Zadávací řízení „Pisárky – Etapa II, dostavba haly vozovny a nové kolejové uspořádání“

Vysvětlení zadávací dokumentace č. 8

DETAIL ZASTROPENÍ JÍMKY:

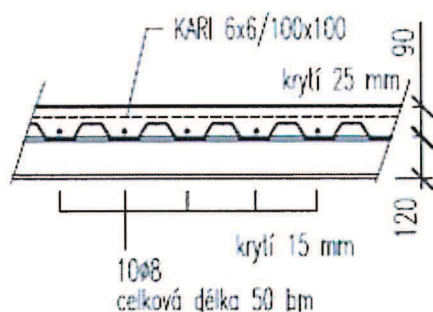
Vznesený dotaz č.3

Objekt SO 101 obsahuje ve výkazu výměr položku

381	15484123R	profil ocelový trapézový 40S/160; tl. 1,00 mm; výška vlny 39,0 mm; žárově poaluzinkováno; délka 2 - 12 m; prosvětlovací provedení , antikondenzační provedení, délka pod 2m, skružování systémem soft-line	m2	5,50000
-----	-----------	--	----	---------

Dle výkresu E.2.1.2.104

Žádáme zadavatele o vysvětlení, co je prosvětlovací provedení, když plech má být zalitý betonem.

Zadavatel uvádí, že výraz „prosvětlovací provedení“ byl ve výkazu uveden nedopatřením. Jedná se o běžný trapézový plech, což již bylo opraveno ve výkazu výměr, který byl účastníkům poskytnut v rámci vysvětlení zadávací dokumentace č. 6.

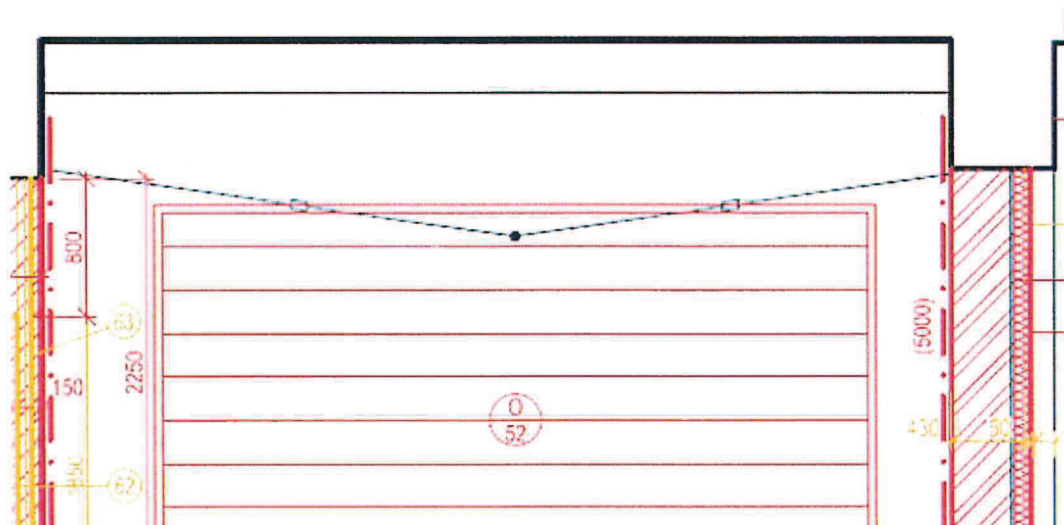
193	O/52	Vrata sekční 4200/4500 s dveřmi, EW15 DP3-C2 , v rámu - D+M	kus	1,00000
-----	------	---	-----	---------

Vzhledem k tomu, že nebylo předloženo PBŘ objektu SO 102, nelze prověřit, zda je nutný požární uzávěr. Upozorňujeme, že vrata s požární odolností do mycí linky nejsou technicky možná z důvodu protichůdných požadavků – (protipožární vrata a mycí linka) a dále není jasné jak se budou otvírat a používat sekční vrata přes trolej se závěsy troleje?.

Žádáme zadavatele o opravu položky č. 193 výkazu výměr SO 102.

Zadavatel uvádí, že ve vratech nebude umístěn vstup a na základě toho zadavatel v rámci tohoto vysvětlení poskytuje upravený výpis výplní otvorů O/52 v souboru s názvem „Výpis otvorů - O52“. Dále zadavatel uvádí, že řešení odpojovače troleje je mechanické, vrata tudíž otevřít a zavřít jdou, a existují systémy, které toto umožňují i u sekčních vrat. Popis je upraven v příloze tohoto vysvětlení „Pisárky vozovna-stavba-VV“.
